## **PARC EOLIEN LA MARCHÉ BOISEE**

# **Mémoire en réponse à l'avis du Conseil National de la Protection de la Nature du 15 Mai 2023**

**Août 2023**

Figure n°1 : Extrait du dossier de dérogation, liste des espèces concernées par la demande

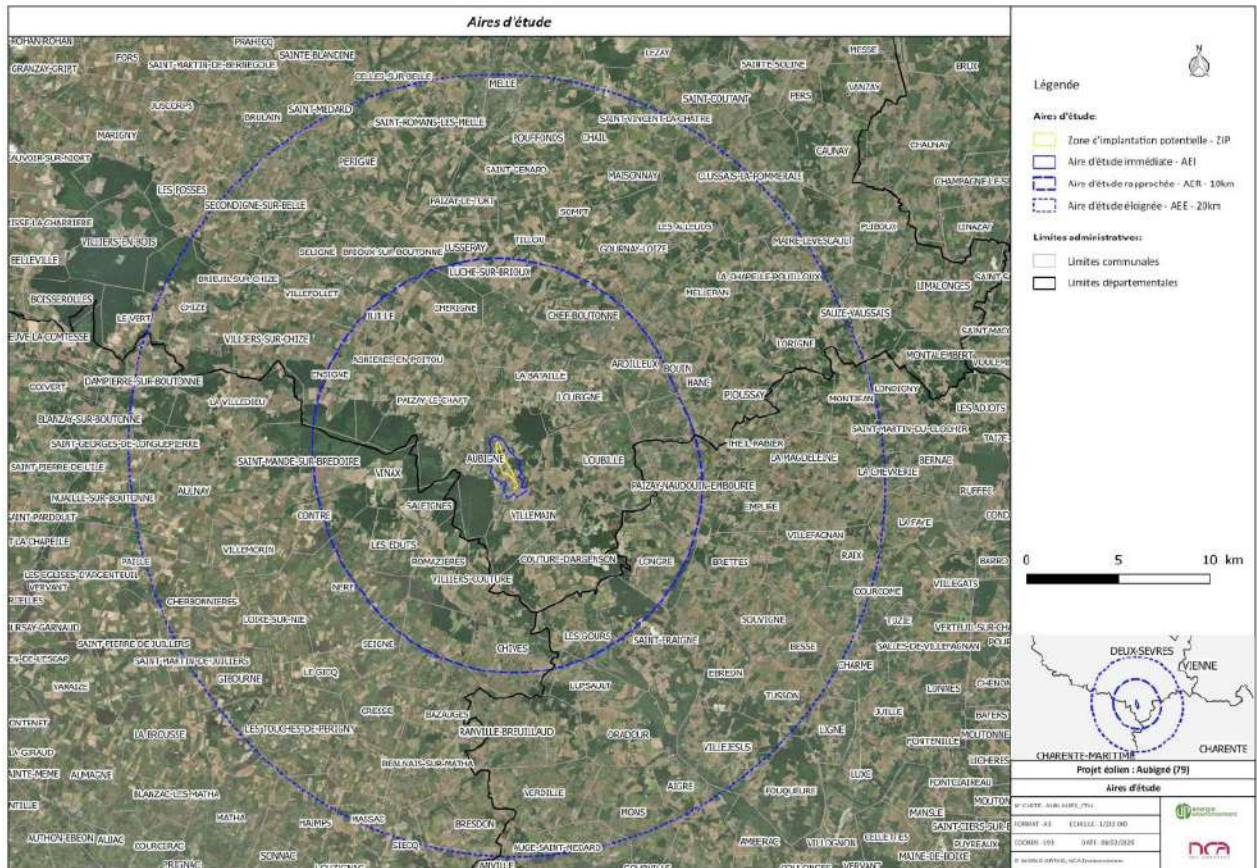
Le projet consiste à l'installation de quatre éoliennes sur la commune d'Aubigné (79). Le dossier de dérogation concerne 104 espèces d'oiseaux dont dix-huit à enjeux très forts de conservation (Milan royal, Outarde canepetière, Oedicnème criard...) et 18 espèces de chiroptères, dont celles sensibles à l'éolien comme la Noctule commune, la Noctule de Leisler, la Pipistrelle commune, la Pipistrelle de Kuhl et le Minioptère de Schreibers, tous susceptibles d'être impactés par des mortalités ou des pertes d'habitats.

Une confusion est faite ici entre l'inventaire des espèces présentes sur site en vue de la réalisation de l'étude écologique du projet et les espèces concernées par le dossier de demande de dérogation à l'interdiction de destruction d'espèce protégée. Ainsi, le dossier de dérogation porte sur 14 espèces et non 104 espèces. Aucune espèce de chiroptère n'est concernée par la demande de dérogation car l'impact résiduel est démontré non significatif, soit non suffisamment caractérisé pour la sollicitation d'une dérogation. La figure n°1 ci-après extraite du dossier de dérogation en p.35 rappelle ces éléments.

Dans ce cadre, le porteur de projet ne répondra pas aux points soulevés dans cet avis concernant les espèces qui ne font pas l'objet du dossier de demande dérogation.

Figure n°3 : Extrait de la Pièce 4C - localisation des rassemblements d'Outarde canepetière d'après la bibliographie du GODS

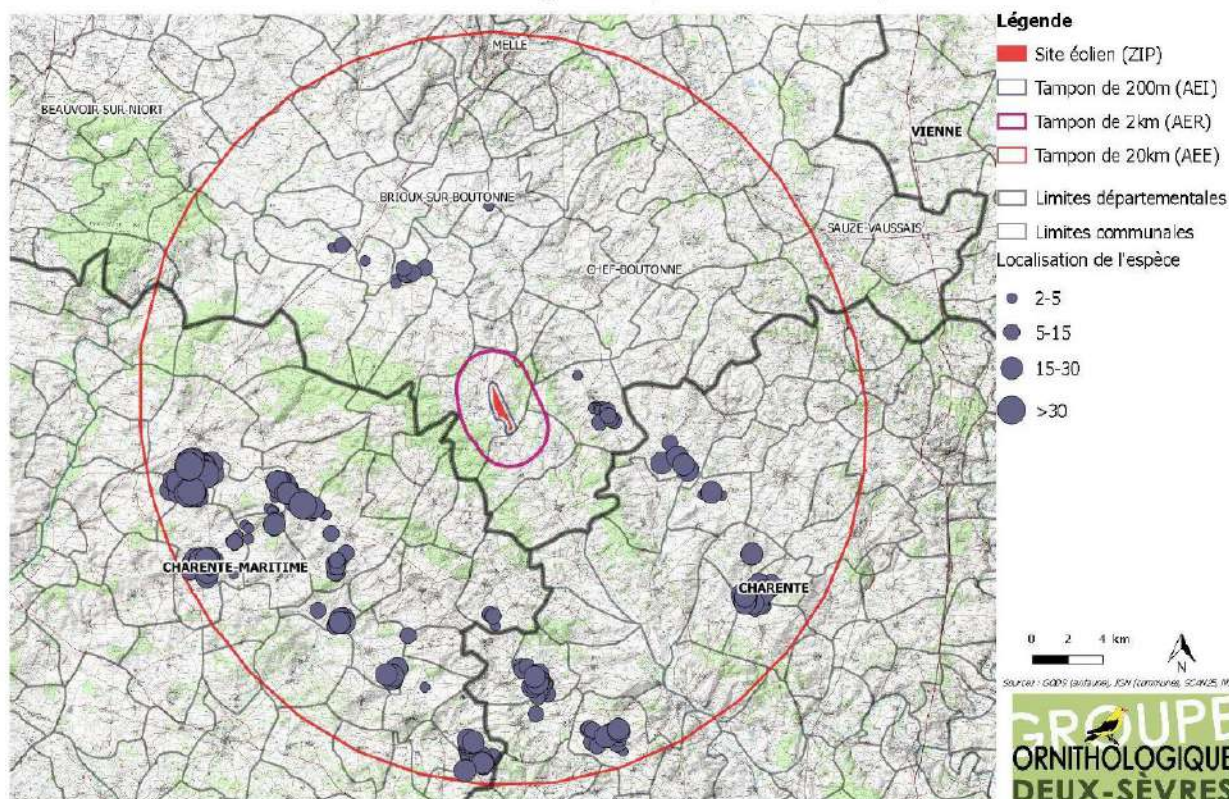
- Le CNPN considère que la mesure d'évitement E1 se limite à choisir une implantation limitant au maximum les effets (en éloignant les aérogénérateurs des lisières boisées et des hauts le plus possible). Néanmoins, sur le secteur, un autre choix aurait pu consister à s'implanter plus au nord-ouest ou au sud est pour éviter de boucher le passage possible entre les deux massifs forestiers. Par ailleurs, ce site d'implantation est constitué d'un maillage bocager servant de refuge à toute une biodiversité devenue fragile, alors que les secteurs plus éloignés sont des systèmes agricoles banalisés, moins attractifs pour la biodiversité : la sélection d'un autre site d'implantation aurait été une vraie mesure d'évitement face à tous les risques cumulés ici.

Nous rappelons que le dossier de demande dérogation présente, dans la partie III.1.c. « Choix du site », de la page 17 à 30, la démarche itérative qui a permis de déterminer la Zone d'Implantation Potentielle (ZIP) du projet de la Marche Boisée comme le secteur à moindre impact. A l'échelle de la commune, trois ZIP ont été identifiées et analysées. La ZIP n°3, dont la partie Est à forts enjeux rapaces et chiroptères a été soustraite, est ainsi retenue. Nous portons à l'attention que les secteurs évoqués par le CNPN au Nord-Ouest et au Sud sont particulièrement favorables à l'avifaune de plaine comme l'Outarde Canepetière comme le montrent les données bibliographiques du GODS (voir la figure n°3 ci-dessous) et le protocole spécifique d'inventaire Outarde mis en place dans le cadre du projet de la Marche Boisée.

Il ne nous a ainsi pas paru opportun de développer un projet de parc éolien dans des secteurs favorables à l'Outarde canepetière.

Figure n°5: Adaptation des distances de détection en fonction de la réactivité de l'éolienne.  
Source : Biodivwind

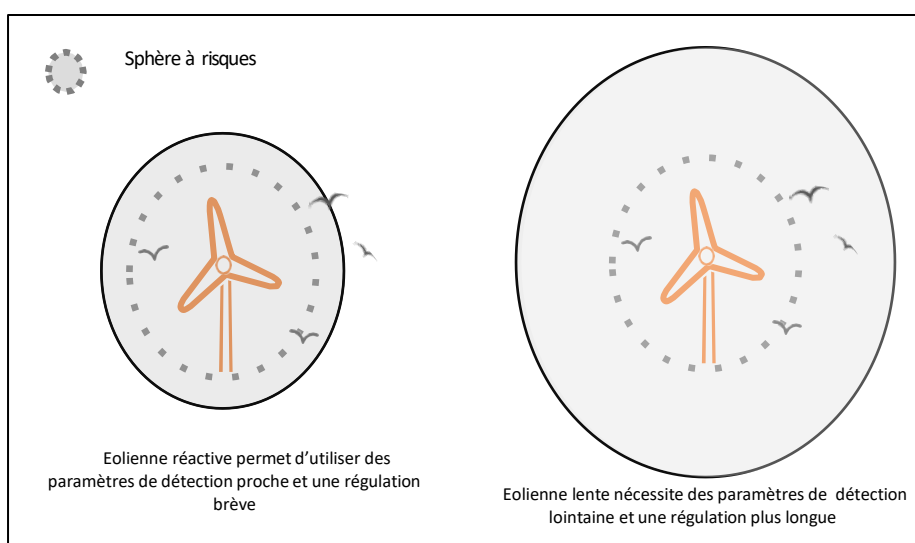
- La mesure R4 proposée n'assure pas une réduction suffisante des risques de collision pour les oiseaux, le système de détection montrant encore des failles importantes et se limite à des tailles d'oiseaux du type pigeon / faucon. En effet, détecter un faucon à 250 m ne permet pas de réduire suffisamment la vitesse des rotors pour réduire de manière importante le risque de collision. Le formulaire Cerfa destruction se limite d'ailleurs aux rapaces et à deux bruant. Du fait de l'absence répétée de preuve d'efficacité de ces dispositifs, le CNPN considère que cette mesure n'est pas éligible à la réduction dans l'état actuel de la technologie et ne peut être prise en compte dans l'évaluation des impacts résiduels. Il s'agit d'une mesure d'accompagnement.

Pour rappel, la mesure R4 proposée consiste en l'installation de caméras permettant une détection sur 360° à l'horizontale et au moins 240° à la verticale de chaque éolienne, ce qui permet de couvrir l'ensemble de la zone autour de l'éolienne. Un outil d'analyse automatique évalue les images vidéo et détermine en temps réel si un oiseau se trouve à proximité du rotor. Le système « stop control » permet ensuite l'arrêt rapide de la machine à l'approche d'oiseaux sur une trajectoire traversant le parc.

Le système définit, autour de chaque mât qu'il couvre, une zone dite « à risque ». Cette zone à risque correspond a minima à un cylindre dont **le rayon (distance de régulation) est défini en fonction du temps nécessaire aux aérogénérateurs pour atteindre la vitesse de régulation** (voir figure n°5 ci-dessous) et de **la vitesse maximale de vol d'un individu de l'espèce cible** (calculée en temps réel estimé d'après les moyennes relevées sur site, ou définie dans la bibliographie scientifique). **Cette distance de régulation est donc ajustable** et doit a minima inclure la sphère balayée par les pales. Le système ordonne l'arrêt d'une éolienne dès lors qu'un oiseau d'une espèce cible pénètre dans la zone à risque de cette éolienne (élément déclencheur).

Le paramétrage précis et final du dispositif adapté aux espèces ciblées (distance de détection, arrêt/vitesse ralentissement rotor, dissuasion acoustique etc.) sera défini avant la mise en service du parc et transmis pour validation à l'inspection des installations classées.

Figure n°7 : Localisation des parcelles sécurisées pour la mesure C1

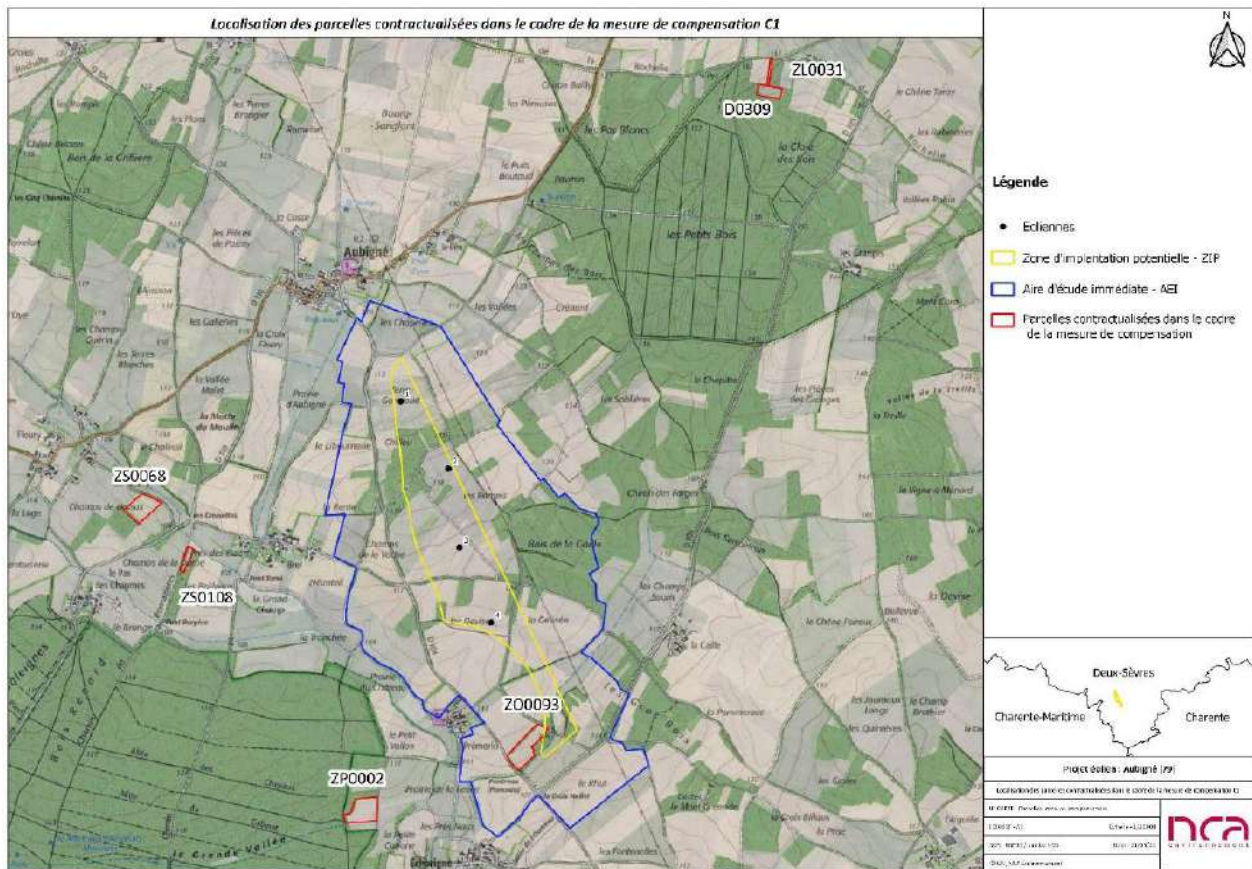
Les mesures de compensation se limitent à quelques oiseaux, sans présentation d'une méthode de calcul de la compensation, ni d'une justification des ratios appliqués aboutissant à un gain écologique comme exigé par l'application d'une procédure de type ERC, avec des parcelles agricoles conventionnées et des plantations de haies : leur localisation reste peu visible dans le dossier, et devrait s'attacher à éviter au maximum les risques de collision induites par la localisation de ces mesures, en dehors du présent projet.

En effet, les diverses cartographies suggèrent que des parcelles compensatoires se trouvent à proximité immédiate d'autres parcs en exploitation ou en projet, qui ne sont pas forcément bridés, posant un grave risque d'attirer les espèces visées vers des sites induisant un danger de destruction directe d'individus par collision ou barotraumatisme. Le dossier devrait favoriser une meilleure lisibilité sur ce point.

Concernant la localisation, les deux cartes des figures n°7 et n°8 ci-dessous extraites notamment de la Pièce 4C du DDAE annexée à la demande de dérogation, mettent en évidence qu'aucune des parcelles n'est à proximité directe ni du parc éolien de la Marche Boisée ni des parcs éoliens (ou projet de parcs éoliens) voisins.
